RE: SPOED! Verzoek om handhaving Kerkstraat 11 (en 11 a), Heerenstraat 6 a, Gasthuisstraat 8 te Doesburg

Inmiddels zijn vier weken verstreken sinds wij formeel om handhaving hebben verzocht en gaat het illegale gebruik ter plaatse nog onverdroten voort, met alle hinder van dien. De (illegale, zie ook hierna) deur van de berging van het pand staat 6 dagen in de week open, met constante stromen bezoekers en voorlichtingen/praatjes van de museummedewerkers buiten en in de berging (hetgeen door de openstaande deur ook allemaal hoorbaar is). De illegale buitenunits van de warmtepompen staan er ook nog steeds (terwijl die eenvoudig in een dag weg te halen zijn). Wij vragen dan ook dringend uw aandacht voor ons verzoek en de benodigde snelle besluitvorming op dat verzoek.

Op de tekening/impressie van de Commanderie 'C, COMMANDERIJ, bestaand – hoofdgebouw is deze deur niet opgenomen:

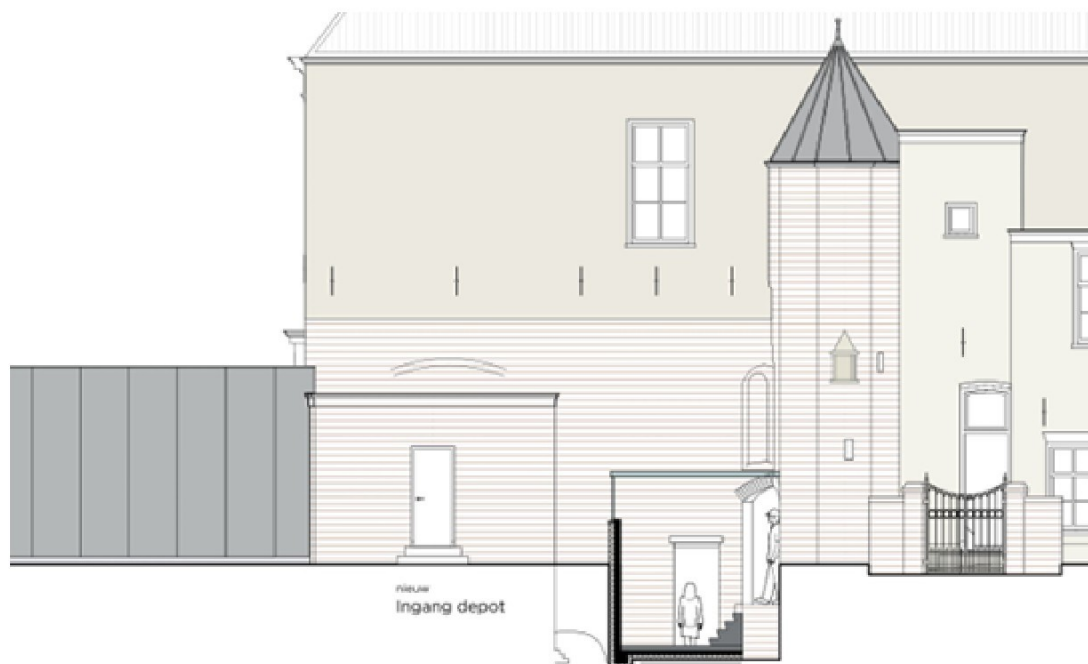
Uit de verleende vergunning volgt niet duidelijk dat vergunning is verleend voor het realiseren van de deur in de berging die thans wordt gebruikt als hoofdingang van het gebouw. Op de tekeningen van het gebouw staat deze bouwkundige wijziging (en wijziging van het monument) niet als zodanig opgenomen, doordat geen tekening voor de nieuwe situatie met een aangezicht met daarop maatvoeringen, precieze locatie, materiaalsoort etc., van het kozijn en de specificaties van de deur zijn opgenomen. Enkel staat op plattegrondtekeningen ter plaatse vermeld 'nieuwe deur'. Sterker, deze deur staat alleen schetsmatig op een tekening niet ziende op dit gebouwgedeelte met de naam 'E, OOSTVLEUGEL, bestaand' aangegeven als 'nieuw'.

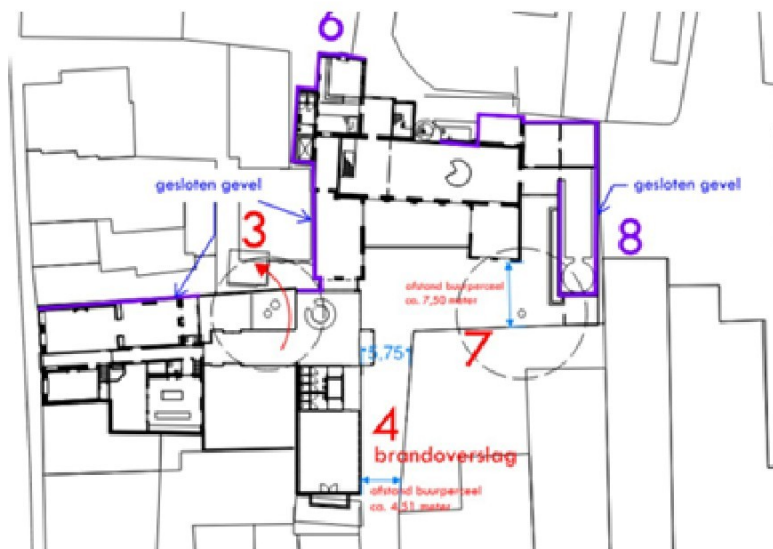
Ook op de tekening DO.C.003 met overzicht gevelaanzichten staat de deur wel ingetekend maar niet aangeduid als nieuw te realiseren, noch voorzien van maatvoering e.d. Op tekening DO.C.022 staat de deur wel, maar ook enkel op plattegronddetail, zonder maatvoeringen van deur, kozijn, lijstwerk, drempels etc. Daar staat overigens weer een afwijkende draairichting, namelijk een naar binnen toe draaiende deur.

De geplaatste en aanwezige deur, kozijn en drempel komt ook niet overeen met het wel (niet uitgewerkte) plaatje op het aangezicht in de vergunningstekeningen, en is deze ook in zoverre sowieso in afwijking van de vergunning gerealiseerd. Er is een naar buiten draaiende deur geplaatst (in plaats van naar binnendraaiend zoals op de tekeningen, zie bijv. DO.C.022), de verkeerde draairichting (scharnieren aan verkeerde kant), deze heeft niet de drempels/dorpels zoals op tekening aangegeven en daarmee een geheel andere uitstraling.
